VKBA 6868

Teknisk Bulletin #6 - 2009

Bakhjul: MITSUBISHI Carisma, Colt – 1.3, 1.6, 1.9

ABS-pulsringen brukes om igjen ved bytte av navenheten

Beskrivelse av gjenbrukbar ABS-pulsring på hjulnavet.

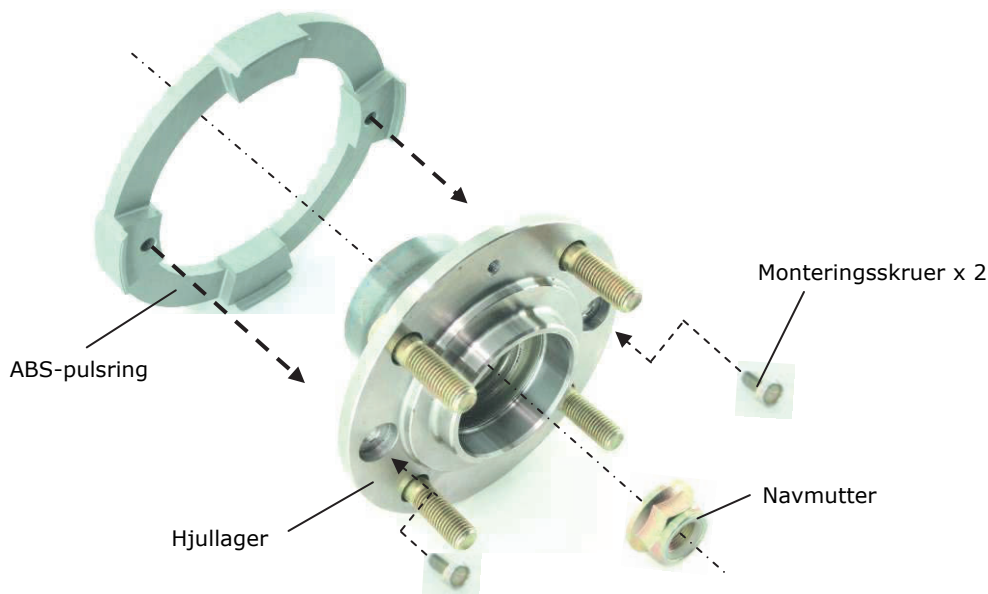
OE-designen og motstykket på ettermarkedet for navlagerenhet VKBA 6868 leveres uten ABS-pulsring montert. Den originale komponenten som er montert på navet kan monteres på nytt, og behøver bare å byttes dersom den er skadet eller defekt. Innholdet i SKF-settet samsvarer med OES-settet.
